Ruj. Kami: SUSULAN-1/NOTIS-1/2026/043

Surat Susulan — Maklum Balas Pemeriksaan Bersama (Joint Inspection)

pada 25 September 2026 & Tuntutan Dokumentasi Rasmi

Hartanah: Rumah Teres 1 Tingkat (Unit ST-187C, H.S.(M) 7054, PT 26455, Mukim Bukit Katil)

Gambar 1 — Pemeriksaan Kali Pertama (31 Julai 2026): keretakan kecil sedia ada di penghujung roof tile (bulatan hijau). Keretakan kecil ini ditolak ansur dan tidak dituntut ketika itu.

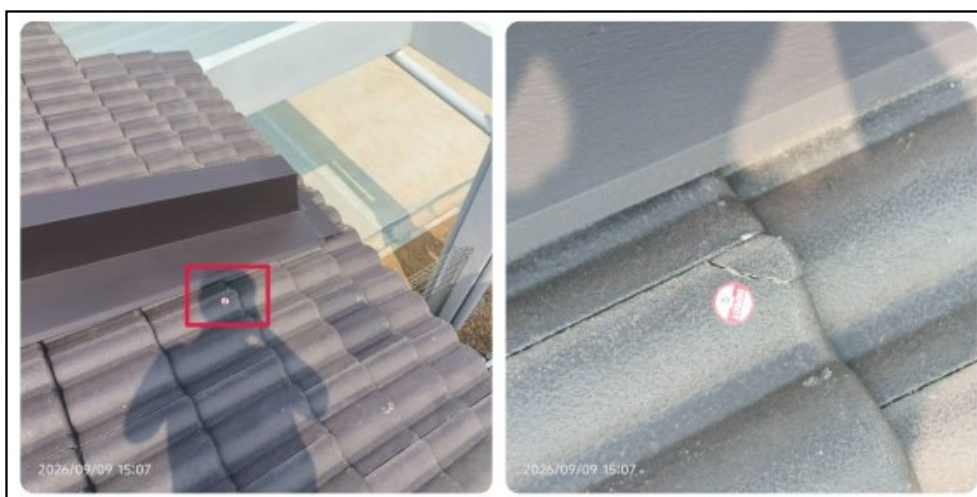
10. Berhubung kecacatan baharu yang direkodkan sebagai "New Defect from Rectification Work — crack/damage on roof tiles after rectification work", pihak yang mewakili pemaju/kontraktor telah mendakwa secara lisan bahawa kerosakan tersebut disebabkan oleh juruukur (surveyor) yang menaiki bumbung semasa pemeriksaan. Dakwaan ini adalah TIDAK BERASAS dan dengan ini DITOLAK berdasarkan bukti bergambar berikut (rujuk Lampiran A):
 - Semasa Pemeriksaan Kali Pertama (31 Julai 2026), telah sedia wujud keretakan kecil di penghujung roof tile di lokasi yang sama (ditanda dengan bulatan hijau dan anak panah hijau dalam gambar Pemeriksaan Kali Pertama — Lampiran A, Gambar 1 & 2). Oleh kerana keretakan tersebut kecil sahaja dan tidak ketara, kami bertolak ansur (tolerate) dan tidak

- Semasa Pemeriksaan Semula (Re-Inspection) pada 9 September 2026, didapati roof tile di lokasi keretakan sedia ada tersebut telah PECAH sepenuhnya (Lampiran A, Gambar 3, bertarikh 09/09/2026, 15:07) — iaitu selepas kerja pembaikan bumbung dijalankan oleh pihak kontraktor, dan bersebelahan dengan roof tiles pecah yang memang telah dilaporkan dalam laporan pemeriksaan;
- Kronologi gambar ini jelas menunjukkan kerosakan berlaku dalam tempoh kerja pembaikan (rectification work) dijalankan oleh pihak kontraktor, dan bukannya disebabkan oleh pihak pemeriksa.

11. Sehubungan itu, sekiranya pihak tuan masih mengekalkan dakwaan bahawa kerosakan tersebut bukan berpunca daripada kerja pembaikan pihak kontraktor, pihak tuan dituntut mengemukakan bukti bergambar (photographic evidence) kerja pembaikan bumbung yang telah dijalankan — iaitu gambar selepas siap kerja pembaikan (after-repair photos) yang menunjukkan roof tiles di kawasan tersebut berada dalam keadaan sempurna TANPA pecah. Tanpa bukti sedemikian, kerosakan tersebut kekal sebagai kecacatan baharu akibat kerja pembaikan (new defect arising from rectification work) yang WAJIB dibaiki sepenuhnya oleh pihak tuan atas kos pihak tuan sendiri, dengan kadar SEGERA memandangkan ia melibatkan bumbung yang terdedah kepada risiko kebocoran air hujan.

Gambar 1 — Item No. 41 (Master Bedroom): sisihan 6mm pada permukaan dinding (sesiku L), 9mm pada skirting (sesiku L) dan 12mm pada skirting diukur menggunakan spirit level 1.2 meter.

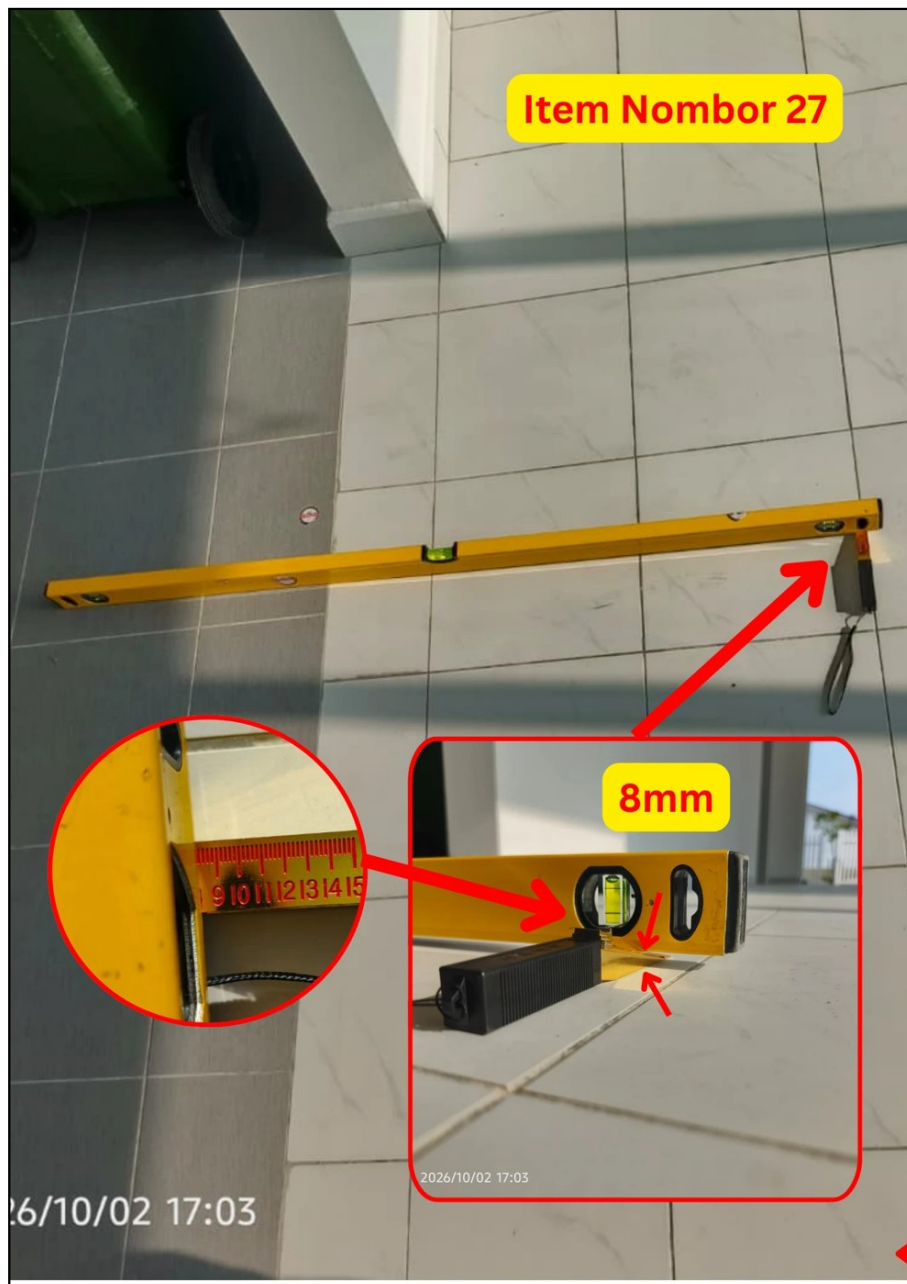
7. Berhubung item No. 41 (Master Bedroom — isu penjajaran pada permukaan dinding akibat pemotongan floor tiles yang tidak konsisten), pihak kontraktor menerangkan secara lisan bahawa mereka telah menembak laser dari dinding bertentangan dan, berdasarkan itu, mendakwa dinding tersebut lurus. Penjelasan ini tidak menjawab kecacatan yang dilaporkan: isu yang direkodkan adalah ketidakjajaran yang JELAS KELIHATAN pada permukaan dinding/tiles akibat pemotongan floor tiles yang tidak konsisten, sebagaimana dirakam bergambar di dalam laporan pemeriksaan. Satu demonstrasi laser secara lisan tanpa sebarang rekod tidak mempunyai nilai pembuktian. Malah, pengukuran yang dijalankan sendiri oleh pemilik pada 2 Oktober 2026 merekodkan sisihan 6mm pada permukaan dinding (sesiku L), 9mm pada skirting (sesiku L) dan 12mm pada skirting menggunakan spirit level 1.2 meter (rujuk Lampiran C dan jadual pengukuran di Seksyen D) — bacaan yang secara langsung menyangkal dakwaan "lurus" tersebut. Pihak tuan dituntut mengemukakan laporan pengukuran bertulis (kaedah pengukuran, bacaan, lokasi titik ukur dan nama pegawai yang menjalankan ukuran) dan/atau menjalankan pengesahan ukuran semula secara bersama dengan kehadiran pemilik. Sekiranya pemotongan tiles didapati tidak konsisten, pembetulan hendaklah dilaksanakan sepenuhnya atas kos pihak tuan.

Gambar 3 — Item No. 26 (Kitchen — lippage floor tile): lippage 2mm direkodkan menggunakan pembaris berskala.

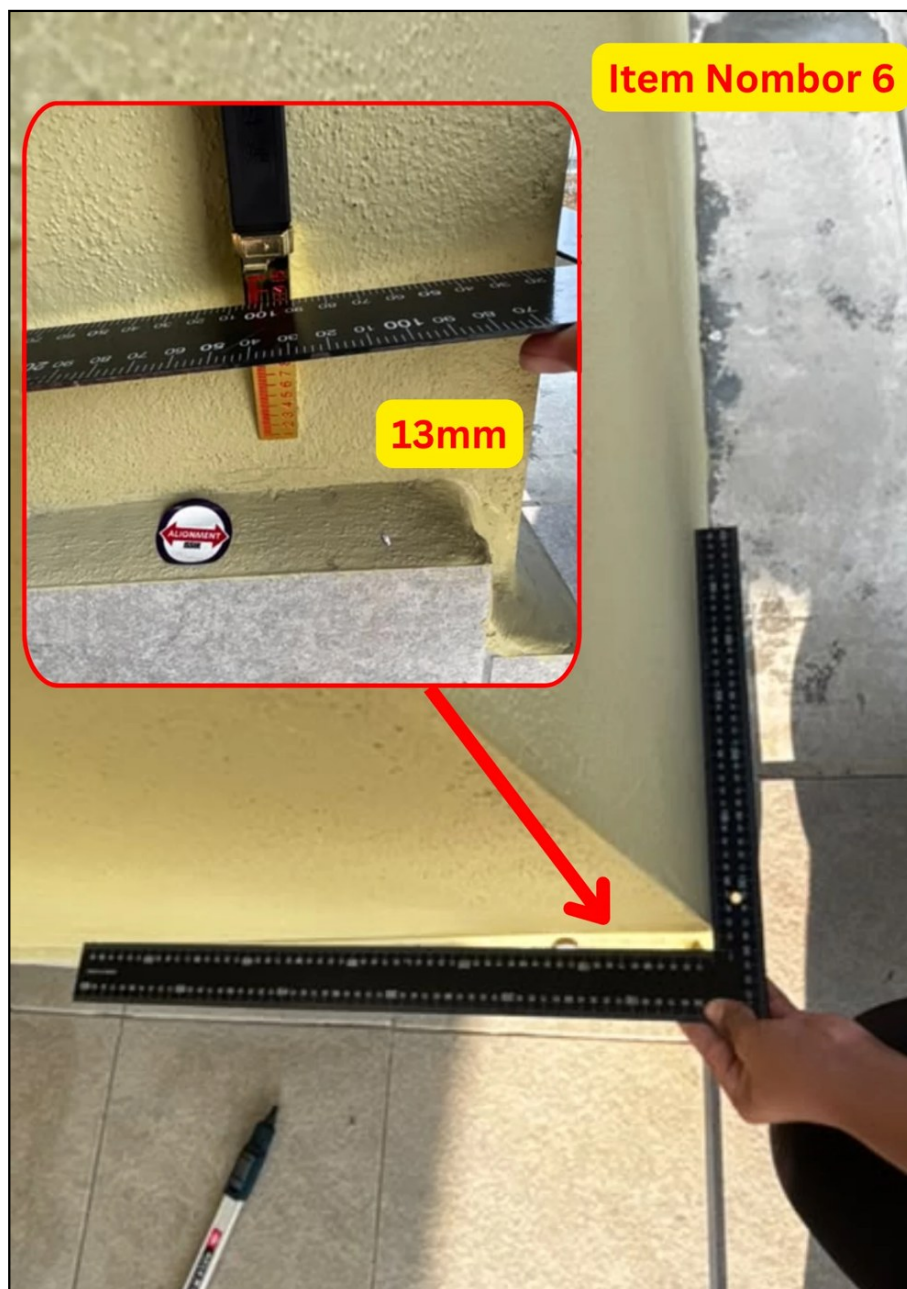
6. Berhubung item No. 26 (Kitchen — lippage floor tile), item No. 27 (Kitchen — uneven floor tiles), item No. 28 (Kitchen — isu penjajaran yang jelas kelihatan pada permukaan dinding dan skirting) dan item No. 32 (Yard — kecerunan lantai berlebihan / too much gradient), pihak yang mewakili pemaju dan kontraktor menyatakan secara lisan bahawa kesemua kecacatan tersebut berada "dalam had toleransi (within tolerance)" dan oleh itu TIADA tindakan akan diambil. Dakwaan lisan ini tidak boleh diterima. Pihak tuan dituntut menyatakan secara BERTULIS bagi SETIAP item di atas: (i) standard atau piawaian toleransi yang dirujuk (contohnya CIDB QCLASSIC, Malaysian Standard, atau spesifikasi pengilang — dengan rujukan penuh); (ii) had toleransi yang dibenarkan di bawah standard tersebut; dan (iii) bacaan ukuran sebenar yang diambil di tapak berserta kaedah dan lokasi pengukuran. Perlu ditegaskan bahawa semasa pemeriksaan-pemeriksaan terdahulu, alat aras (spirit level) dan susunan tiles digunakan sebagai penunjuk visual (visual indicator) — tiada bacaan ukuran direkodkan ketika itu kerana kecacatan tersebut jelas kelihatan senget secara ketara dan dapat dirasai secara fizikal ketika berjalan di atas permukaan berkenaan. Tanpa pengesahan bertulis berserta data ukuran sebagaimana di atas, keengganan mengambil tindakan tidak akan diterima, dan item-item ini kekal sebagai kecacatan tertunggak yang wajib dibaiki.
